H27-B-4 深度108.44~108.71m 最新活動面の深度 (No.最-32) を変更

H27-B-4 深度108.44~108.71m ボーリングコア観察 断層面の認定(1/2)

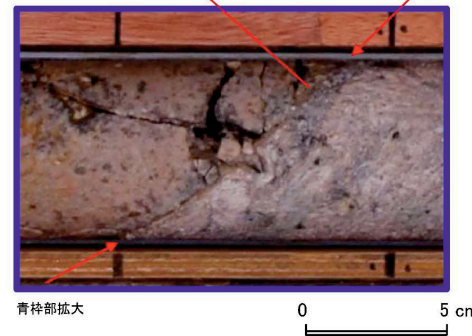
- ボーリングコア観察において、深度108.44mに断層面  $\alpha$  が認められる。
- 断層面  $\alpha$  は、湾曲及び凹凸が少なく直線性に富む。また、不連続部が認められず、連続性に富む。

湾曲及び凹凸が少なく、不連続部が認められない

- 変更後の最新活動面認定方法によると、H27-B-4 深度108.44~108.71mの破碎部における最新活動面は108.71mの断層面であることから、最新活動面深度を変更した。

H27-B-4 深度108.44~108.71m ボーリングコア観察 断層面の認定(2/2)

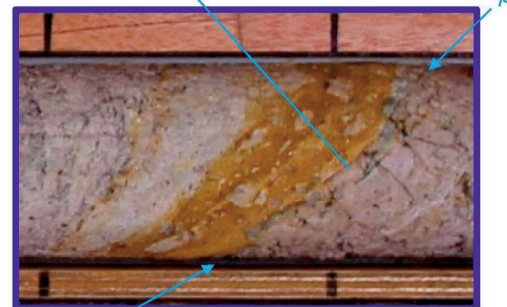
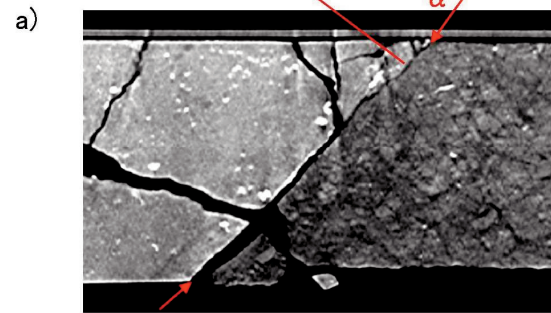
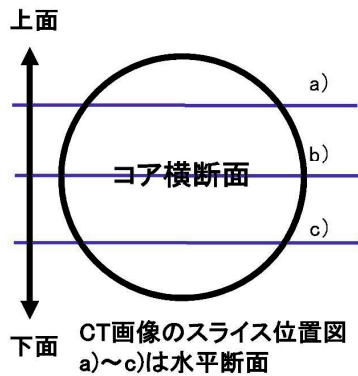
- ボーリングコア観察において、深度108.71mに断層面βが認められる。
- 断層面βは、湾曲及び凹凸が認められ直線性に乏しい。また、不連続部が認められず、連続性に富む。

湾曲及び凹凸が認められ不連続部は認められない

- 変更後の最新活動面認定方法によると、H27-B-4 深度108.44~108.71mの破碎部における最新活動面は108.71mの断層面であることから、最新活動面深度を変更した。

H27-B-4 深度108.44~108.71m CT画像観察 断層面の認定(1/2)

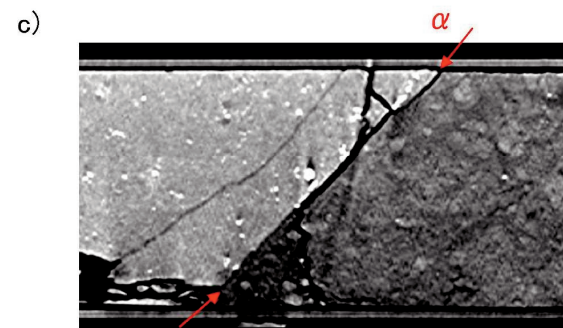
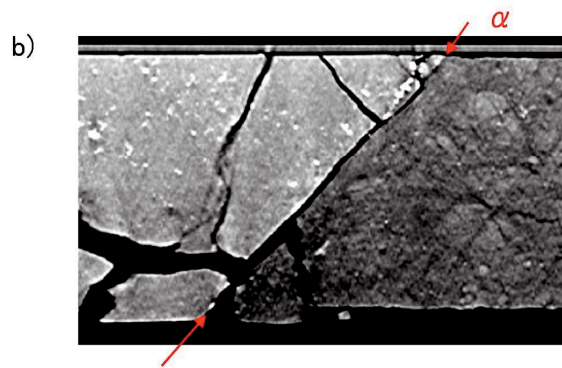
- CT画像観察において、ボーリングコア観察で認められた断層面  $\alpha$  が認められる。
- 断層面  $\alpha$  は三次元的に他の構造に切られておらず、湾曲及び凹凸が少なく、直線性に富む。また、不連続部が認められず連続性に富む。

湾曲及び凹凸が少なく、不連続部が認められない

H27-B-4 深度108.44~108.71m CT画像観察 断層面の認定(2/2)

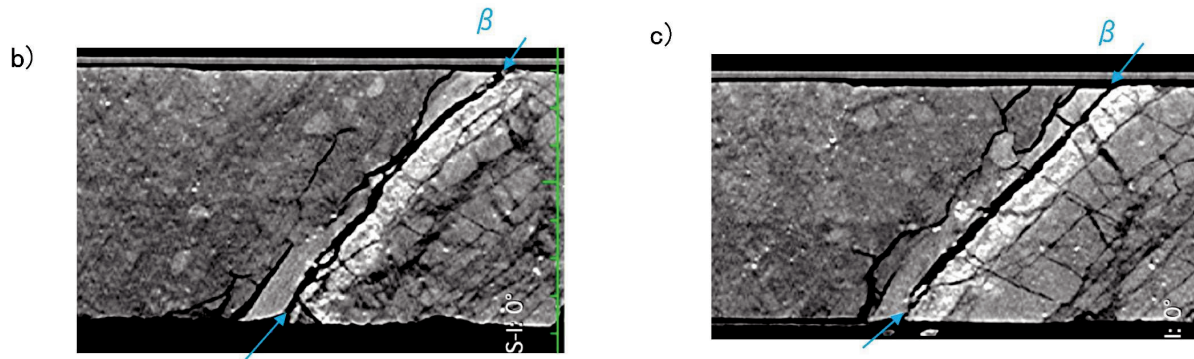
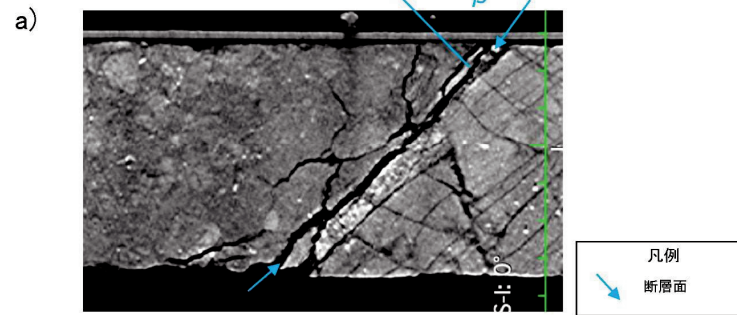
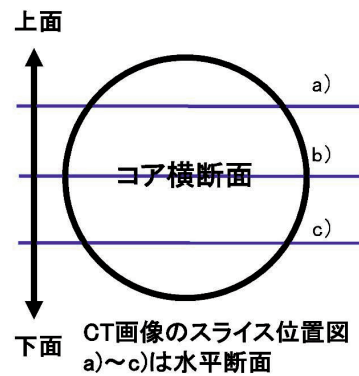
- ・CT画像観察において、ボーリングコア観察で認められた断層面  $\beta$  が認められる。
- ・断層面  $\beta$  は三次元的に他の構造に切られておらず、やや湾曲するが、直線性に富む。また、不連続部が認められず、連続性に富む。

やや湾曲し、不連続部が認められない

### H27-B-4 深度108.44~108.71m 研磨片観察 断層面の認定(1/2)

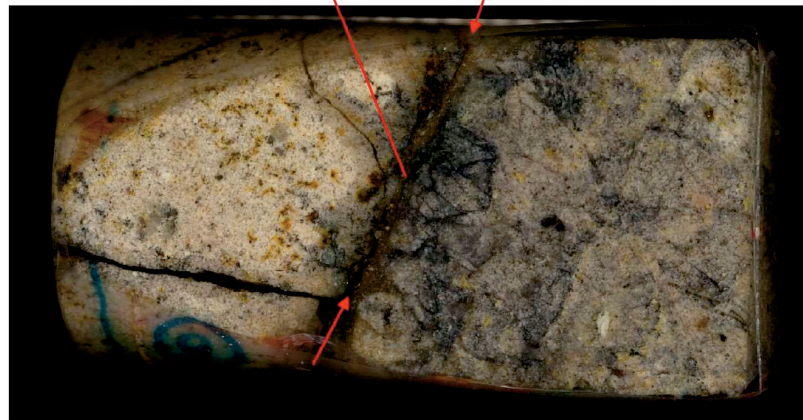
- ・研磨片観察において、CT画像観察の結果と同様に断層面  $\alpha$  が認められる。
- ・断層面  $\alpha$  は他の構造に切られておらず、細粒部を伴い、湾曲及び凹凸が少なく、直線性に富む。また、不連続部が認められず、連続性に富む。

湾曲及び凹凸が少なく、不連続部が認められない

薄片作製位置写真

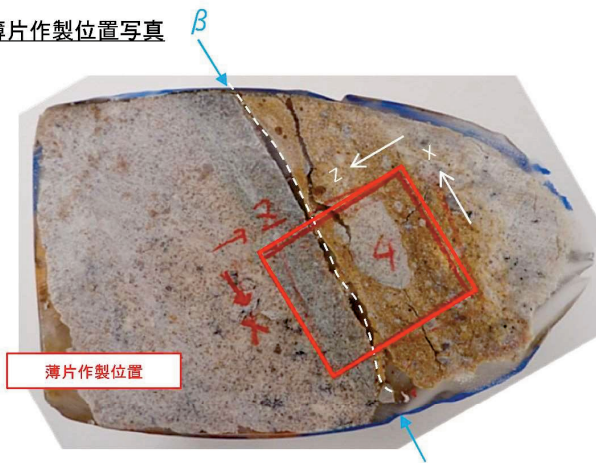
※切断面に記載されているX方向・Z方向は誤り  
 X: 条線方向 (下向きを正とする)  
 Z: 断層面の法線方向 (上盤側を正とする)
